泊発電所
地盤(敷地周辺の地質・地質構造)について
積丹半島西岸の地形及び地質・地質構造
に関するコメント回答

平成29年7月28日
北海道電力株式会社

積丹半島の地質図 (左図より鉛直1次微分ゼロコンターをトレース)
 (産業技術総合研究所 (2013) を用いて作成 波長4km以上、仮定密度2.67g/cm³)
 積丹半島周辺の重力異常 (水平1次微分図 (最大水平勾配図) 及び鉛直1次微分図)

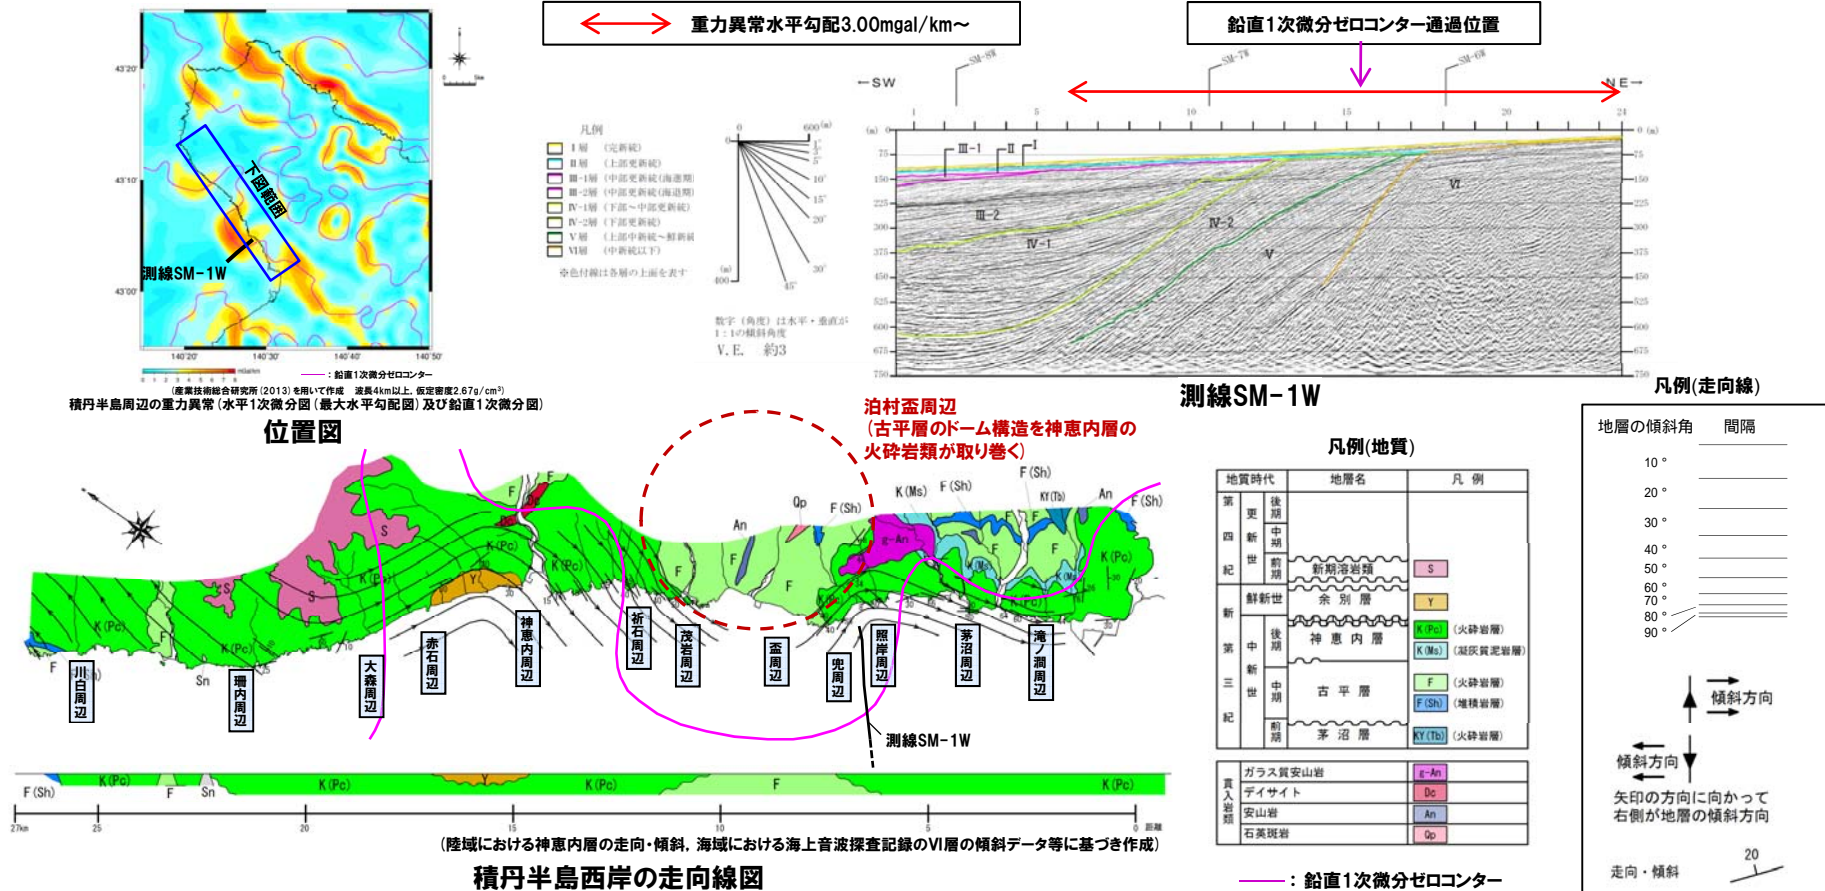
指摘時期	指摘事項	回答方針
H28年9月20日 ヒアリング	磁気異常が火山砕屑岩分布の説明性の向上に利用できないか検討すること。	<ul style="list-style-type: none"> ・積丹半島周辺の磁気異常について、極磁力図を作成し、地質分布との関係性について検討した。 ・回答内容は、「当資料」P43～P46に掲載。

- 高重力異常域と低重力異常域の境界に、重力異常の鉛直1次微分のゼロコンターが通過する状況が認められる。
- 高重力異常域と低重力異常域の境界のうち、重力異常コンターが特に狭い箇所では、重力異常の水平勾配値が大きい状況 (重力異常の急変域) が認められる (P38ブーゲー異常図参照)。
- 重力異常は地質分布と概ね整合的であり、高重力異常域と低重力異常域の境界は地質境界と概ね整合している。

○積丹半島周辺の重力異常の急変域は、地質境界と概ね整合的である。

②古宇川左岸地点の海成段丘高度 (-4/4-)

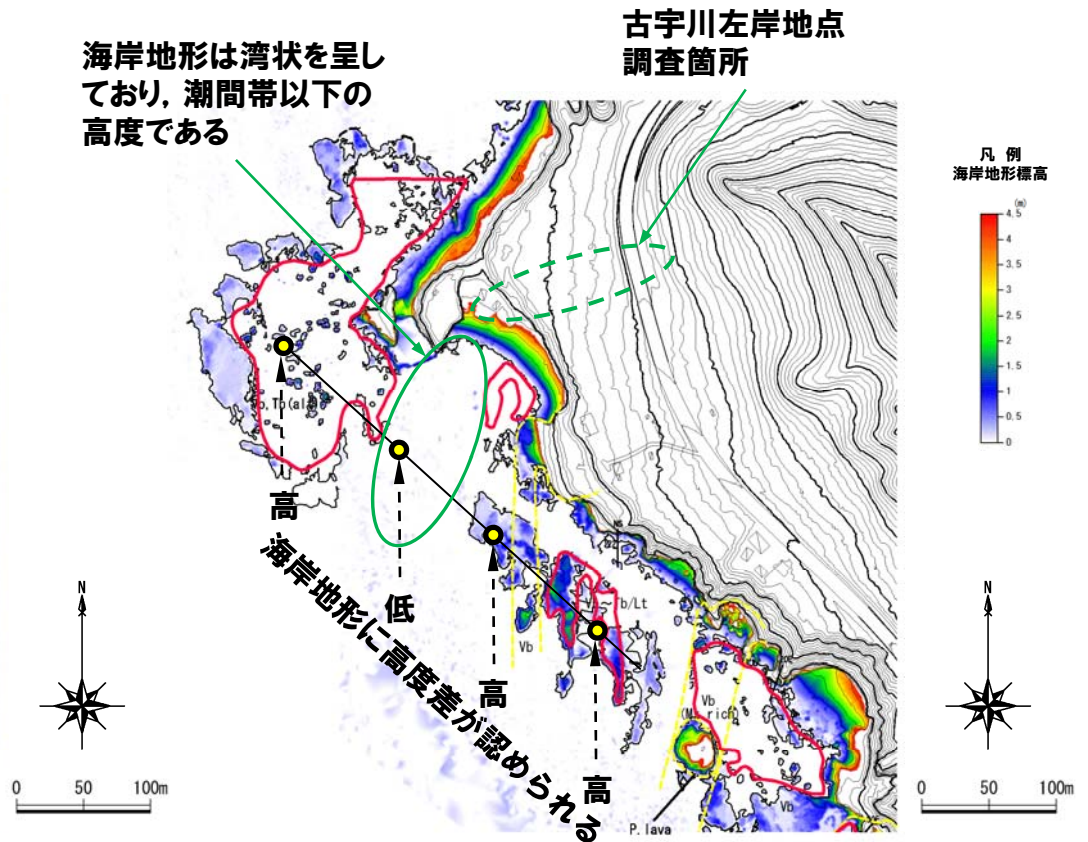
指摘時期	指摘事項	回答方針
H28年10月27～ 28日 現地調査	神恵内地点(古宇川左岸地点)では、MIS5e段丘面の前縁部の基盤標高が10m程度と低い状況である。当該地形に関する見解を示すこと。	<ul style="list-style-type: none"> ・古宇川左岸地点周辺の海岸地形の分布高度の観点から、MIS5e段丘の基盤高度が相対的に低い要因について考察した。 ・回答内容は、「当資料」P76～P79に掲載。

汀線方向における平坦度別海岸地形高度分布図

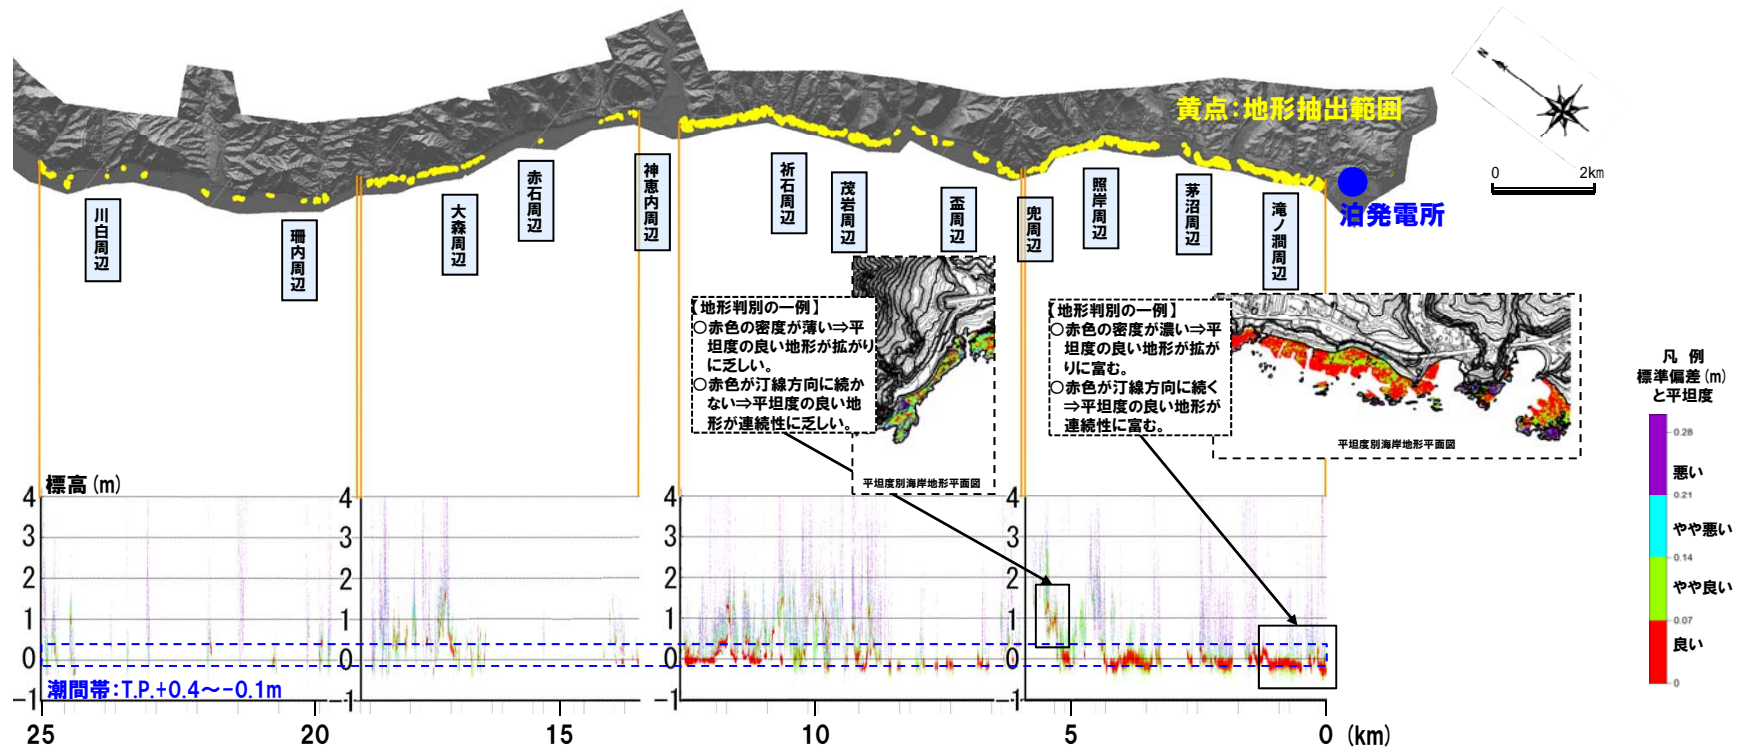
No	指摘事項	回答時期
1	現地調査におけるコメント回答と積丹半島西岸にかかるコメント回答を分けるとともに積丹半島西岸にかかるコメント回答の趣旨が明確になるように構成を見直すこと。	H28年9月26日 ヒアリング H28年9月30日 審査会合
2	積丹半島西岸と北・東岸の海岸地形高度の差異において、定量化結果の記載を適正化すること。	H28年9月26日 ヒアリング H28年9月30日 審査会合
3	海岸地形の平坦度において、平坦度の閾値についての説明を充実すること。	H28年9月26日 ヒアリング H28年9月30日 審査会合
4	磁気異常が火山砕屑岩分布の説明性の向上に利用できないか検討すること。	H29年7月4日 ヒアリング H29年7月13日 ヒアリング H29年7月28日 審査会合
5	敷地前面及び周辺海域の地質層序の説明において、説明の流れの点から構成を工夫すること。	H28年9月26日 ヒアリング H28年9月30日 審査会合
6	日本海沿岸における地震性隆起地域の海岸地形との比較検討に際して、比較検討地点選定表で比較対象外とした地域の理由を適切に示すこと。	H28年9月26日 ヒアリング H28年9月30日 審査会合
7	段彩図及びオルソフォトマップにおいて、海岸地形標高の凡例の表現を改善すること。	H28年9月26日 ヒアリング H28年9月30日 審査会合

- 「平坦度」について閾値を設定するため、各点で求めた標準偏差のヒストグラムを作成した(左下図参照)。
- 標準偏差は、0.07mがピークを示すことから、当該値が、積丹半島に分布する平坦度の良い、波食棚等の地形状況を表しているものと考えられる。
- このため、「平坦度」については、以下のとおり閾値を設定した。
 - ①標準偏差 ≤ 0.07 m: 平坦度が良い(赤色)
 - ② 0.07 m $<$ 標準偏差 ≤ 0.14 m: 平坦度がやや良い(緑色)
 - ③ 0.14 m $<$ 標準偏差 ≤ 0.21 m: 平坦度がやや悪い(水色)
 - ④標準偏差 > 0.21 m: 平坦度が悪い(紫色)
- 海岸地形分布高度の図化に当たっては、汀線方向の断面図に高度データを投影することとし、その際に、「平坦度」に応じて上記のとおり色分けを行った。

開口部底面標高の当社調査結果

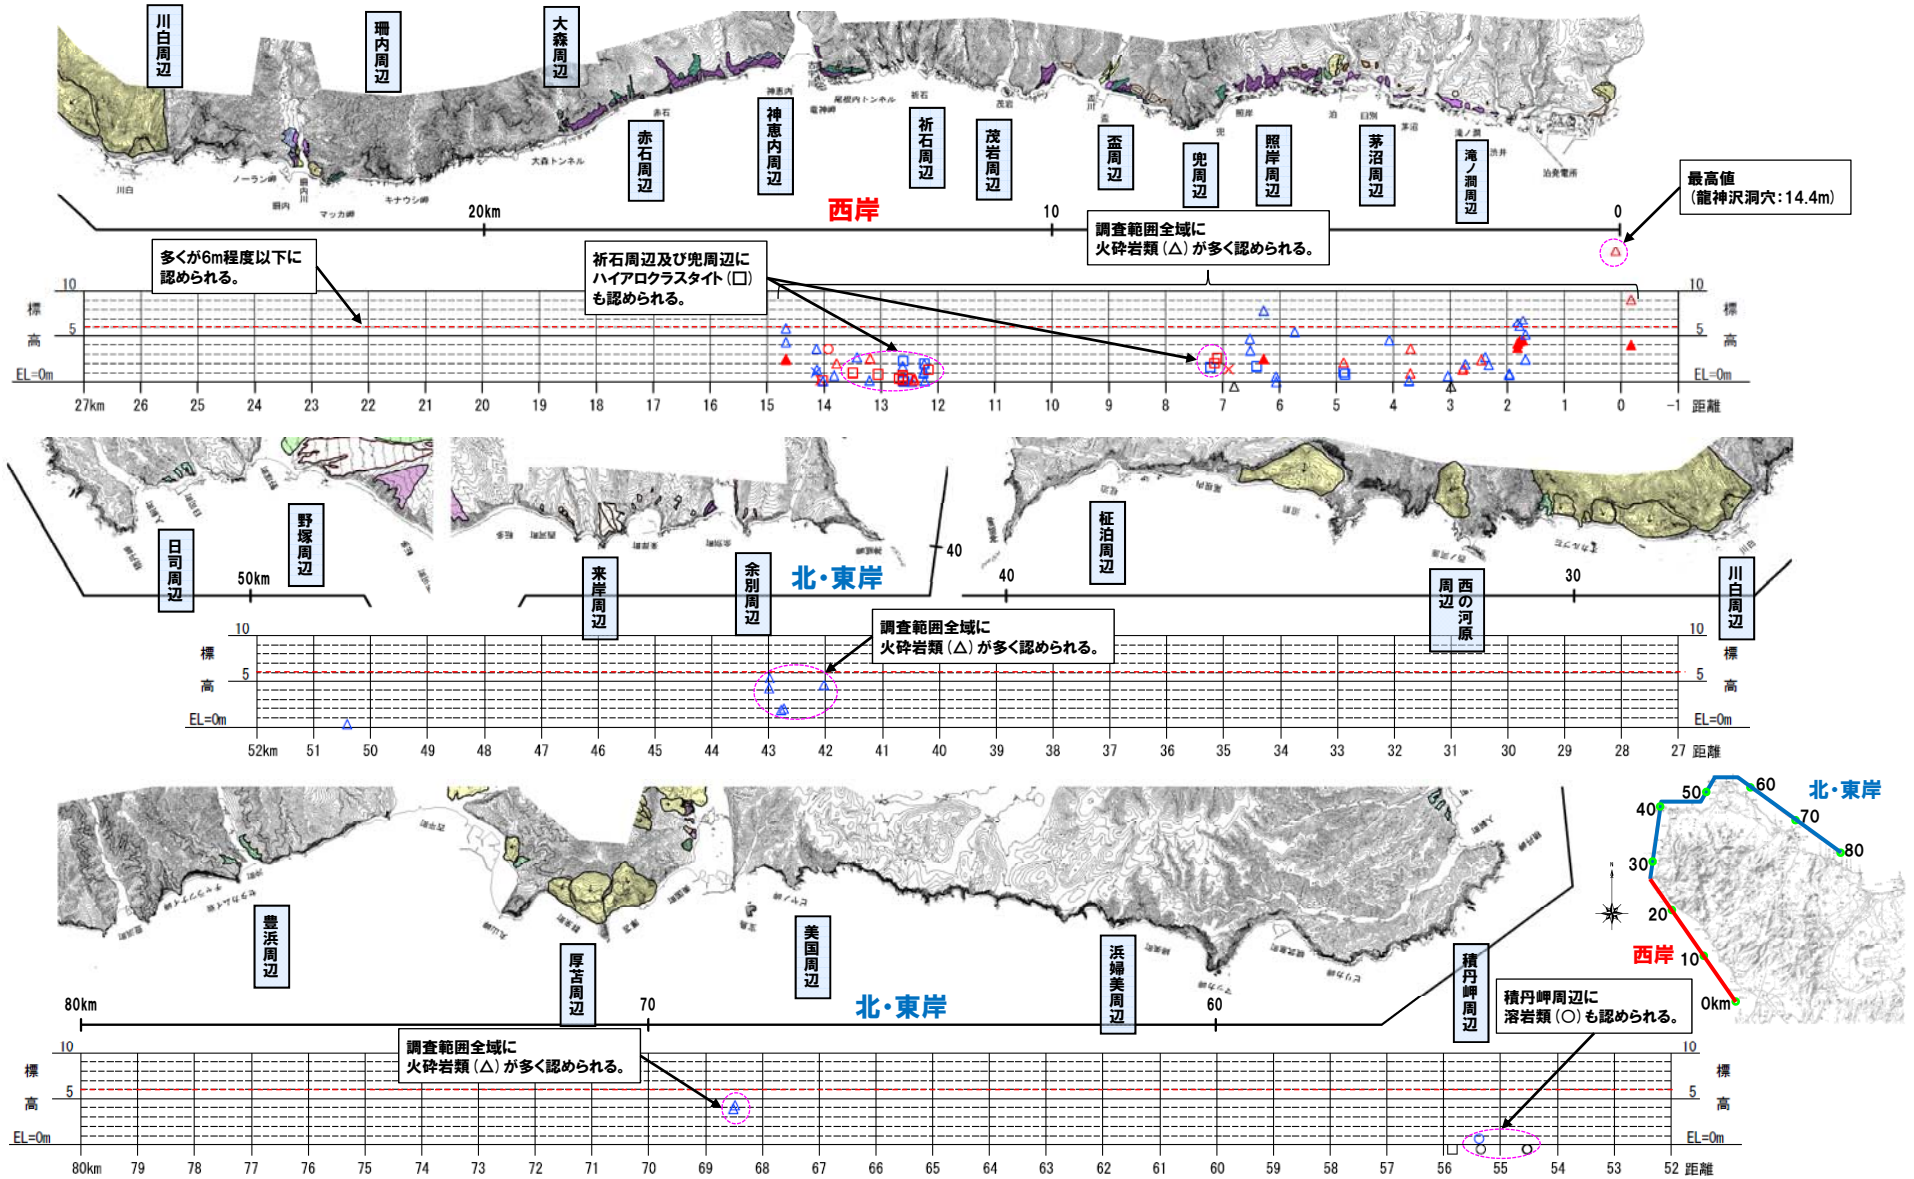
指摘時期	指摘事項	回答方針
H28年10月12日 ヒアリング	海岸地形の説明において、積丹半島全域を対象として、ノッチの分布をまとめられないか検討すること。	<ul style="list-style-type: none"> ・ノッチについては、調査対象とする規模の定義が困難であることから、同様な侵食地形である海食洞で代表させることとした。 ・回答内容は、「当資料」P142～P155及び「資料集」P65～P173に掲載。

- 開口部底面標高の分布図を次頁に示す。
- 開口部底面標高は、水没しているものから、最も高いもので約14mのものが確認され、そのうちの多くが、6m程度以下に認められる。

②-4 活断層を仮定した場合の検討 (③大森周辺) (-2/7-)

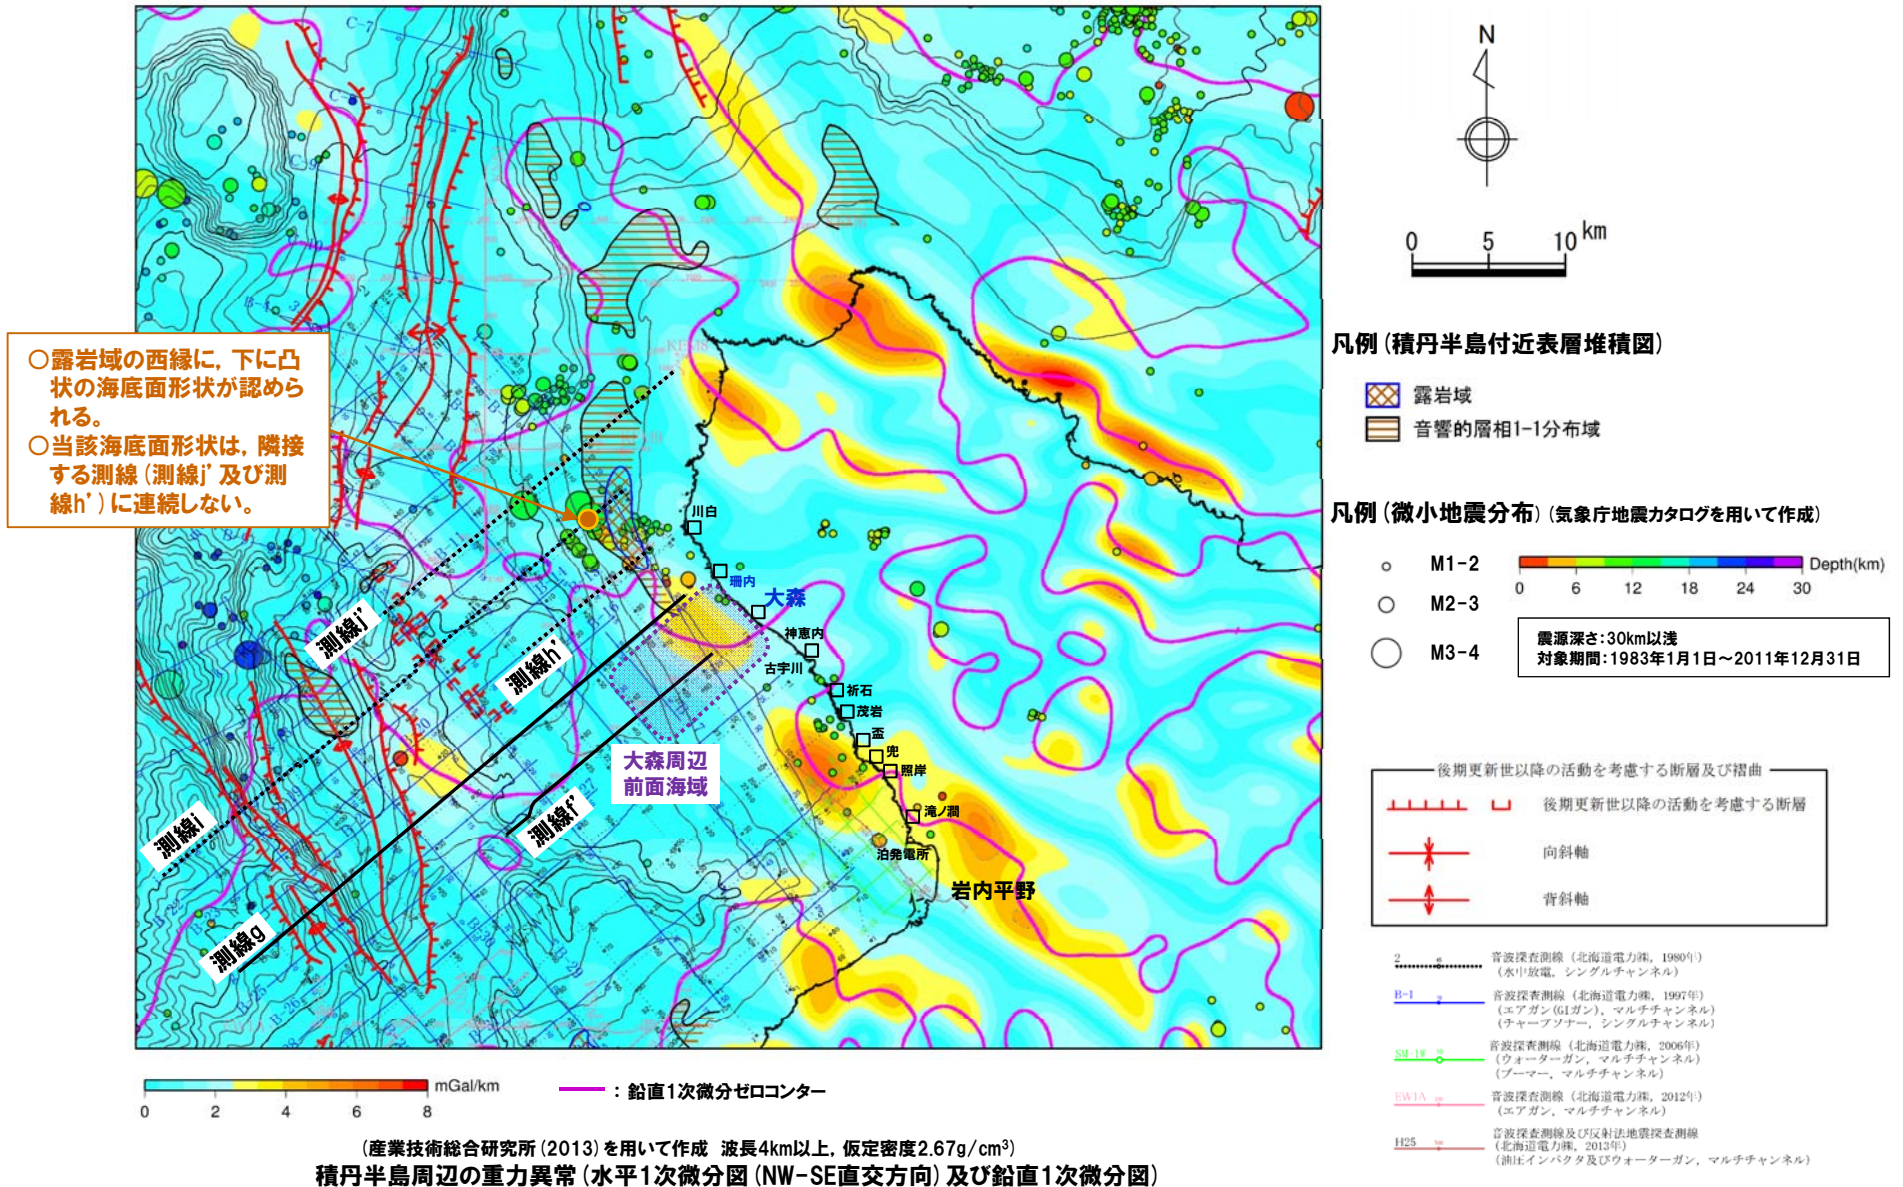
指摘時期	指摘事項	回答方針
H28年3月10日 審査会合	敷地前面海域における文献撓曲と音波探査測線との交点付近において、下に凸状の海底面形状が認められること、当該箇所付近に露岩域、微小地震の発生等も認められることから、地震性隆起の可能性は否定できない。	<ul style="list-style-type: none"> 安全側の判断として、積丹半島北西沖の活断層による地震動を想定することとした。 回答内容は、「当資料」P233～P256に掲載。

- 大森周辺の前面海域の北端から北方(積丹半島北西沖)には、活断層を仮定した場合、活断層を仮定し得る状況が認められることから、安全側の判断として、積丹半島北西沖の活断層による地震動を想定することとする。
